前回までの建設検討委員会の意見等に対する報告

1. 第10回建設検討委員会での質疑・意見

3. 基本計画素案における建設検討委員会資料からの変更箇所について

図2 可燃ごみの物理組成及び各排出量(訂正)

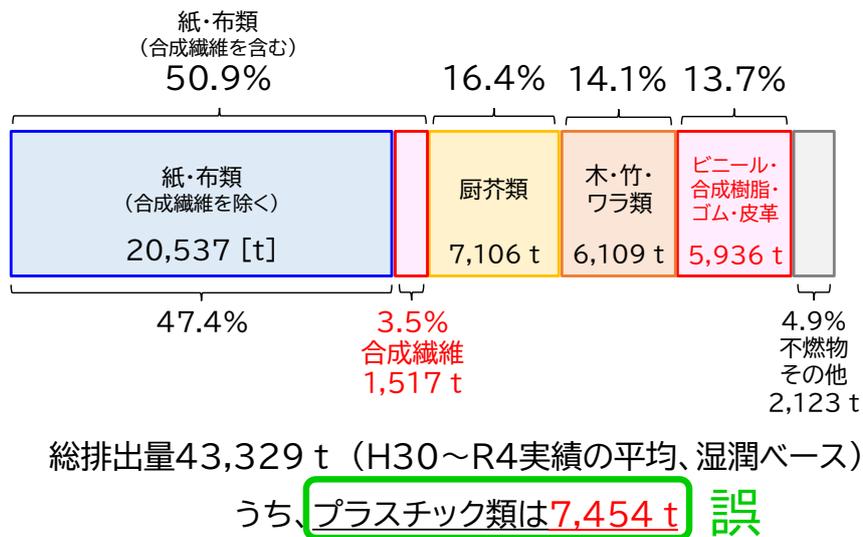
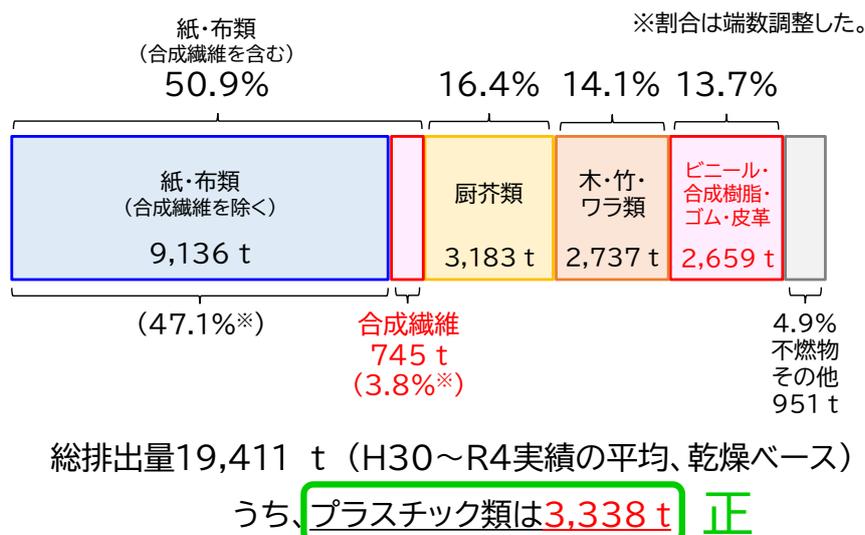
- ①第4回建設検討委員会資料1において、平成30年度から令和4年度の過去5年間の平均値を用いて、可燃ごみ中に含まれるプラスチック類の割合及び排出量を示した(図1)。
- ②しかしながら、第4回資料では、割合は乾燥ごみベース(合成繊維のみ、「温室効果ガス排出量算定・報告マニュアル(ver.4.9)(令和5年4月、環境省)」から湿潤ベースの値を使用)、排出量は湿潤ごみベースとなっていたため、正しい数値が算出できていなかった。
- ③正しい算定結果を図2に示す。プラスチック類は乾燥ごみベースで3,338tと算定された。
- ④なお、この訂正により、処理方式の二次選定における二酸化炭素排出量の数値に変更が生じたが、選定結果に影響はなかった(基本計画素案 p.50~61)。
